**MODIFICATION DE DROIT COMMUN N° 1
DU PLAN LOCAL D'URBANISME
ET ELABORATION DES PERIMETRES DÉLIMITÉS DES
ABORDS AUTOUR DES MONUMENTS HISTORIQUES
DE LA COMMUNE D'AMBERIEU-EN-BUGEY**

**ENQUETE PUBLIQUE UNIQUE
NOTE DE PRESENTATION COMPORTANT
EXPOSE DES MOTIFS DES
CHANGEMENTS APPORTES**

Dossier d'enquête publique du 20/01/2025
au 21/02/2025

Evolution N°1 : Légère modification du périmètre de l'OAP pour intégrer le nouveau bouclage Est-Ouest

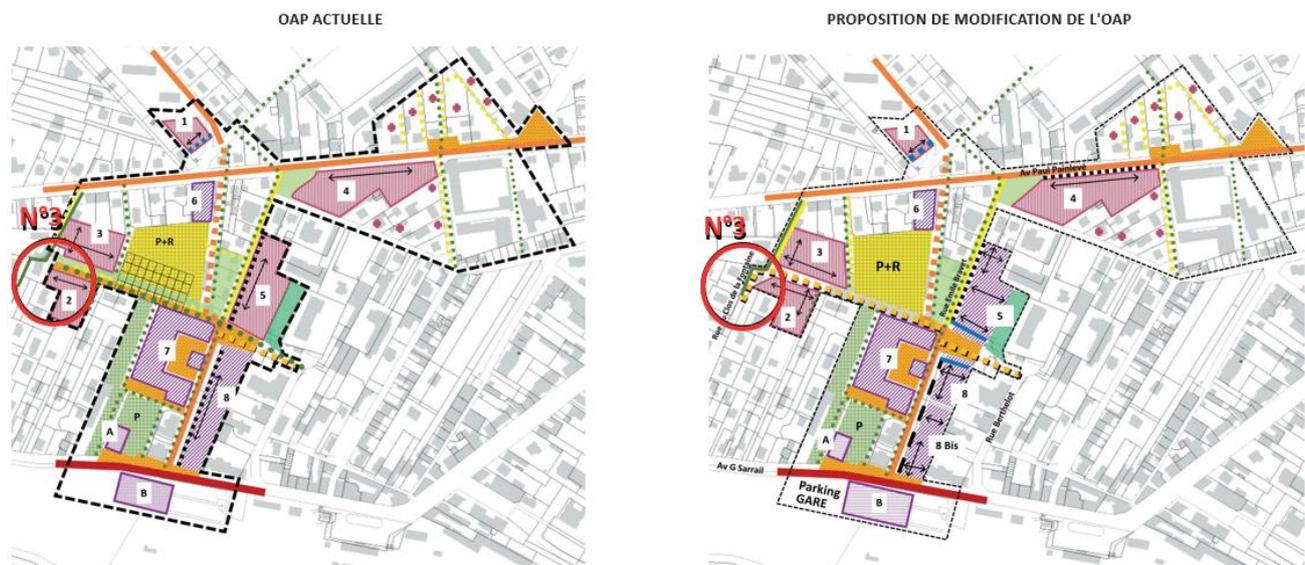
Cette évolution se traduit par l'intégration d'un nouvel emplacement réservé n°32 d'une surface de 570 m² pour le bouclage Est-Ouest entre la rue Emile Bravet et la rue du Clos de la Fontaine (cf évolution n°8 ci-après).

Passage de cette emprise du zonage UC au zonage UB pour une cohérence d'ensemble de l'îlot. La surface concernée étant minimale, elle n'aura pas d'impact sur les surfaces des différentes zones du PLU dans le tableau correspondant (p 63 du rapport de présentation 1.B.).

Evolution N°3 : bouclage de la nouvelle rue avec la rue du Clos de la Fontaine grâce à la création d'un nouvel emplacement réservé

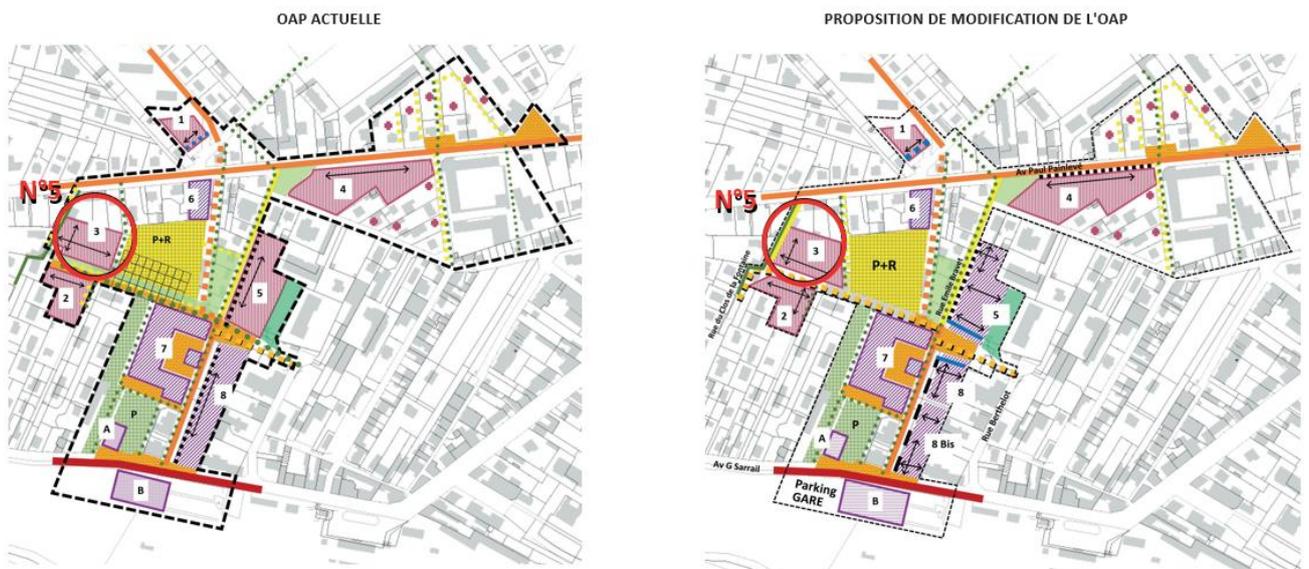
Evolution N°2 : L'axe piéton Est-Ouest est remplacé par une voie (double sens ou sens unique) qui boucle avec la rue du Clos de la Fontaine sans conservation de la structure métallique existante

Sur le volet déplacement, cette nouvelle desserte offrira une liaison Est-Ouest au quartier, permettra une meilleure organisation des accès au parking relais et favorisera l'urbanisation des îlots en profondeur tout en supprimant des impasses.

Sur le volet de l'insertion urbaine et paysagère, il s'agit de développer et de clarifier le maillage de l'espace public avec la création d'une boucle intégrant les modes doux entre la rue Emile Bravet à l'Est et la rue du Clos de la Fontaine à l'Ouest (nouvel ER).

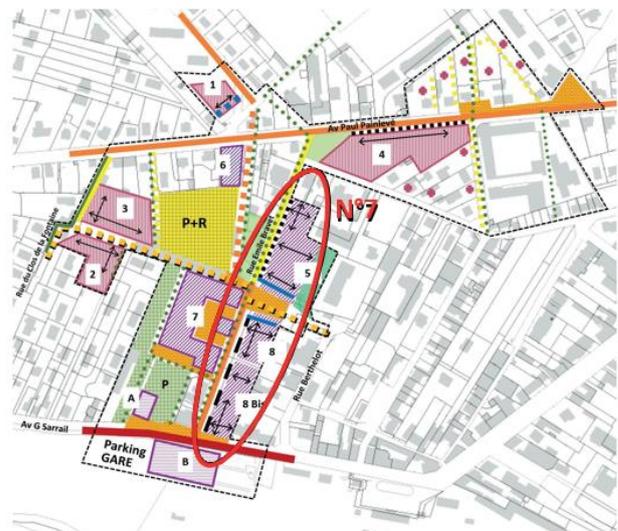
L'îlot n°5 initialement destiné à de l'habitat devient à vocation d'activités économiques. Création d'un front urbain discontinu le long de la rue Emile Bravet avec un retrait de 4 mètres.

Sur le volet de la qualité architecturale et urbaine, il s'agit de consolider les règles écrites du zonage existant (UB) avec des préconisations et prescriptions supplémentaires notamment sur la nature de la toiture pour les constructions à destination de bureaux et d'activités de service où s'effectue l'accueil d'une clientèle, les règles d'implantation et les hauteurs des constructions.

Un recul de 4 mètres du front bâti sera figuré dans l'atlas des morphologies urbaines p.16.

PLAN GUIDE ACTUEL

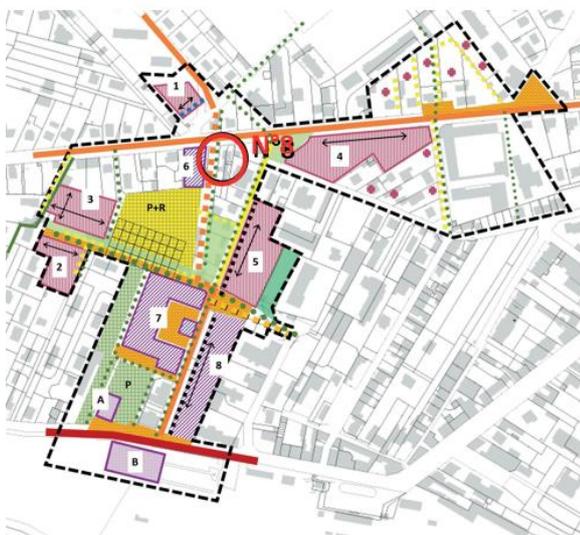
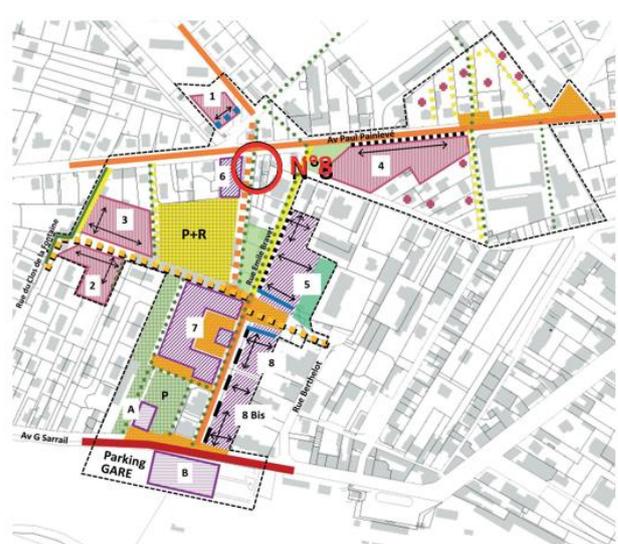
Evolution N°7 : définition de 3 périmètres opérationnels (5, 8 et 8bis) pour optimiser et donner une cohérence d'ensemble aux futurs projets le long de la rue Émile Bravet.

Les évolutions de l'Orientation d'Aménagement et de Programmation (OAP) proposées s'appuient sur la volonté d'une meilleure intégration urbaine et paysagère, de mieux cadrer les nouvelles constructions, d'adapter leurs vocations et d'ajuster certains aspects de l'OAP aux aléas de tout projet urbain inscrit dans le temps.

Evolution N°8 : suppression partielle de l'ER n°31 (suppression de la partie Sud)

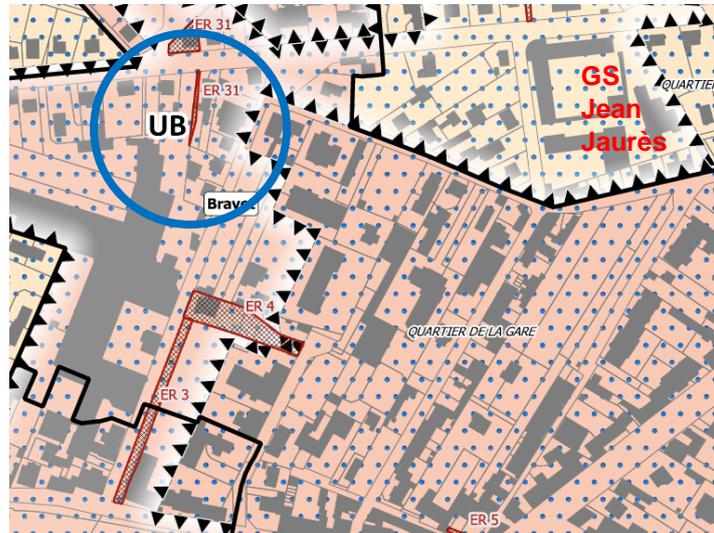
Elle est envisagée du fait des principes d'aménagement en termes de déplacement et d'accessibilité énoncés dans l'OAP A1 Bravet ci-après reproduits, à savoir :

- a) d'une part, la requalification de la rue Emile Bravet existante en deux séquences : séquence Sud en voie structurante et séquence Nord en ruelle apaisée à l'approche de la rue Jules Ferry très fréquentée du fait de la présence du groupe scolaire Jean Jaurès à l'Est du périmètre de l'OAP,
- b) d'autre part, un nouveau tracé Nord de la rue Emile Bravet comme nouveau prolongement de la partie Sud de cet axe structurant qui ne nécessite plus une largeur de 13 m., du fait de la division des flux induite par la requalification envisagée en a).

Le projet de voirie ayant été redéfini dans sa totalité, l'ER correspondant peut être légèrement modifié afin de réduire l'impact de cette servitude sur les propriétés privées voisines, de préserver ainsi leurs clôtures existantes et de ne plus grever les bâtiments.

OAP A 2 PLAN GUIDE Possibilités futures

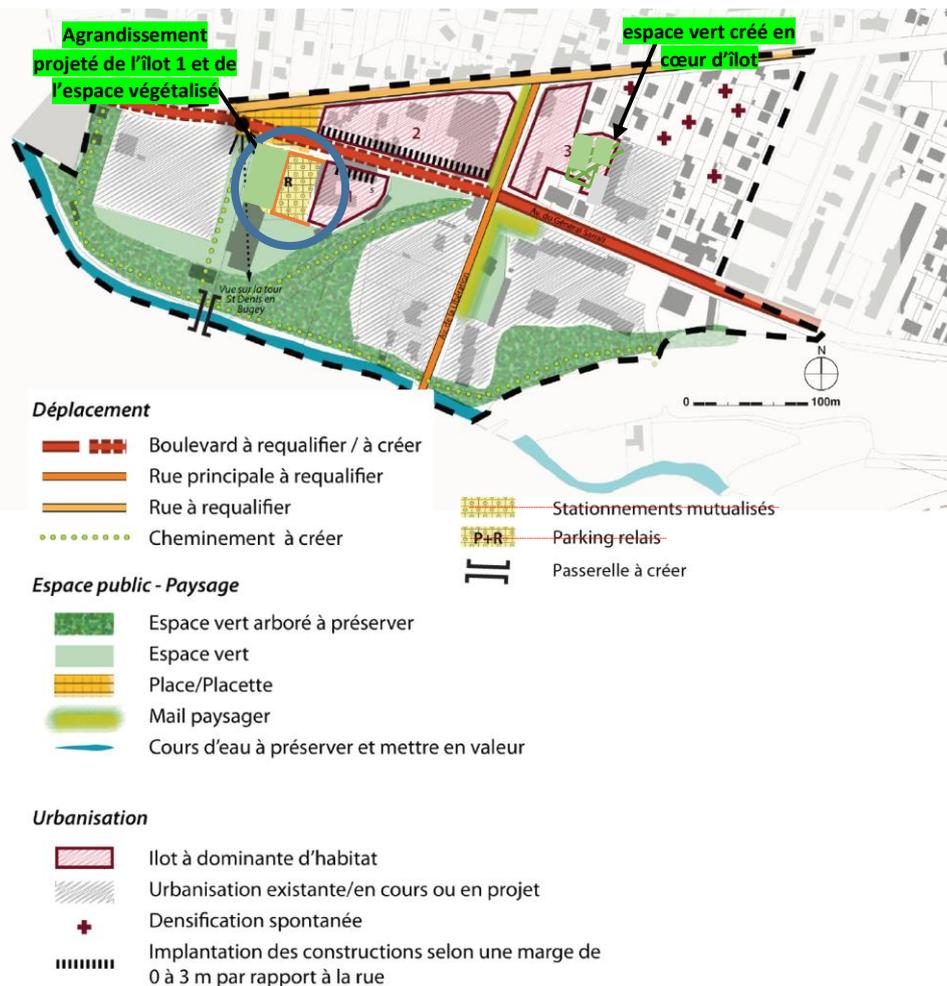
- l'îlot 2 verrait son droit à construire maximum augmenter également de **40 logements**,
- l'îlot 3 verrait son droit à construire maximum augmenter de **10 logements** supplémentaires.

Ainsi cette augmentation maximum de 75 logements au global par rapport aux possibilités actuelles (+ 48,4 %), reste minime. En effet, 34,7 % de ces 75 logements viennent en compensation des 26 logements initiaux potentiels qui seraient supprimés par la modification de l'orientation d'aménagement et de programmation A-1 « Bravet » selon les objectifs et principes approuvés de l'opération d'aménagement du quartier des Affaires et des Savoirs portée par la CCPA.

îlot 1	îlot 2	îlot 3	Total
30 à 45	110 à 130	40 à 55	180 à 230

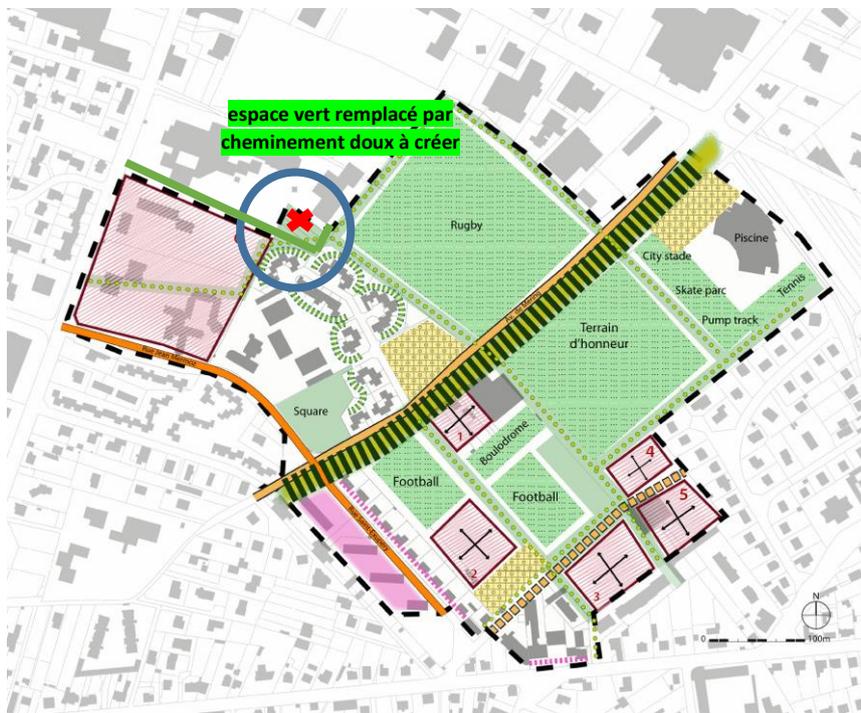
Elle est envisagée pour la raison suivante : le CFA CECOF dispensait une formation de CAP réparation de carrosserie au sein du lycée Gabriel Voisin de Bourg en Bresse. Le besoin de surface étant devenu nécessaire pour accueillir des effectifs en augmentation, ce dernier a demandé au CECOF de libérer les locaux qu'il occupait jusque-là. Afin d'assurer la continuité des enseignements dispensés aux 80 élèves concernés par ce déménagement, le CFA CECOF s'est vu dans l'obligation de construire à la hâte, pour la rentrée de septembre 2024, un atelier de carrosserie supplémentaire sur son site d'Ambérieu-en-Bugey. Cet établissement revêtant un intérêt collectif, un permis de construire a donc été déposé et, compte-tenu de l'urgence, accordé par arrêté du XX, bien que ce projet empiète sur l'espace vert non protégé apparaissant à l'OAP A-5 « Parc des Sports ».

L'importance de cet espace vert étant donc toute relative où il est situé, il est proposé de compenser la surface imperméabilisée en sanctuarisant une surface équivalente sous la forme d'un cheminement doux paysager sur l'emprise du CFA CECOF permettant de rallier l'avenue de la Libération. Il est rappelé dans les dispositions générales des OAP, page 4 : « *Elles sont opposables aux constructions prévues dans les secteurs, dans un rapport de « compatibilité » et non, comme le règlement, dans un rapport de conformité : ceci signifie que les projets ne pourront être contraires à ce qui est prévu, mais pourront prévoir quelques ajustements par rapport aux orientations suivantes, qu'elles soient*

exprimées de manière graphique ou rédigée, en particulier pour répondre à des contraintes techniques liées à la mise en œuvre concrète du projet ». Pour autant, il est apparu opportun de modifier l'OAP en conséquence.

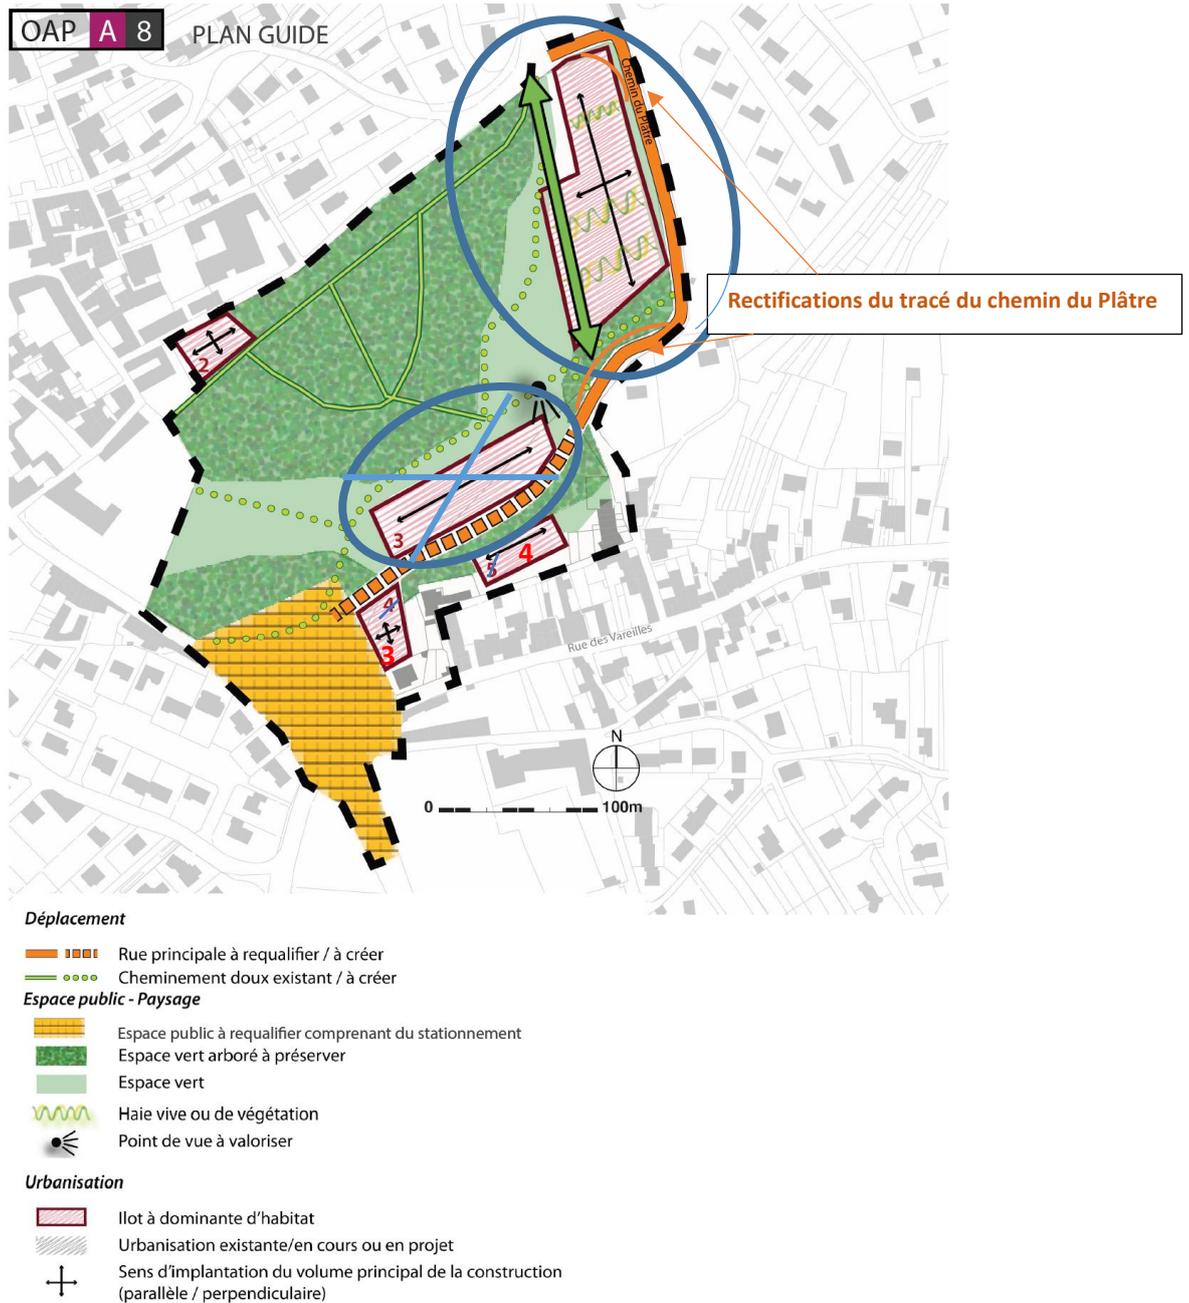
- le nombre total de logements initialement prévu sur l'îlot 3 sera reporté sur l'îlot 1 ($40+8=48$ à $55+13=68$),
- la modification de l'emprise de l'îlot 1 proposée permet de conserver sa surface totale d'origine de 9 400 m² (compensation de l'emprise nécessaire d'environ 200 m² pour sécuriser le tracé du chemin du Plâtre au Nord-Ouest du secteur).

îlot 1	îlot 2	îlot 3	îlot 4-3	îlot 5 4	Total
40 à 55	5 à 7	8 à 13	5 à 7	2 à 3	60 à 85

48 à 68

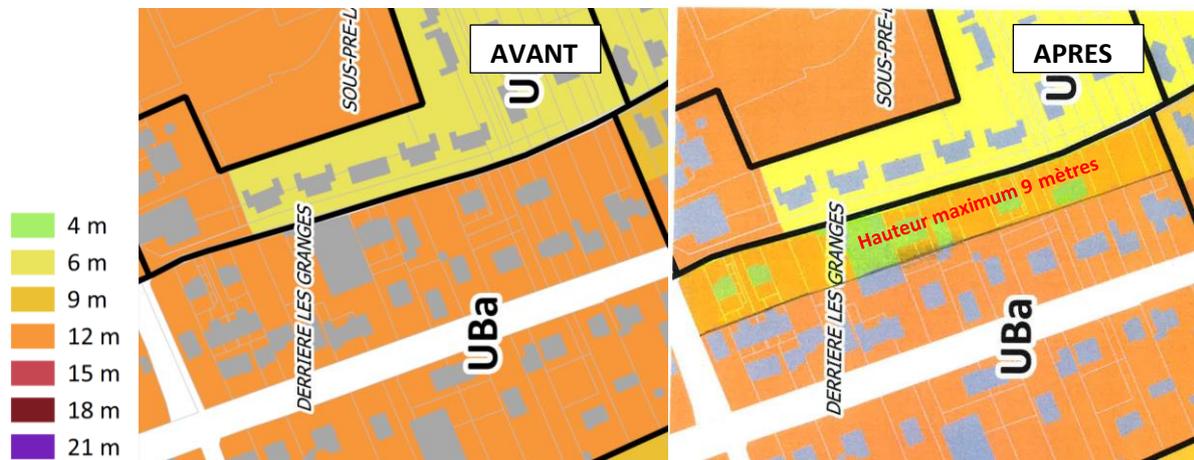
b) Une incohérence a été relevée dans la zone UBa lieudit « Derrière les Granges » : le plan des hauteurs des constructions mentionne 12 mètres le long de la voie communale dénommée « rue des Apôtres ».

Afin que les constructions à venir soient en harmonie avec le bâti existant de part et d'autre de la rue des Apôtres, il est proposé de limiter leur hauteur à 9 mètres maximum.
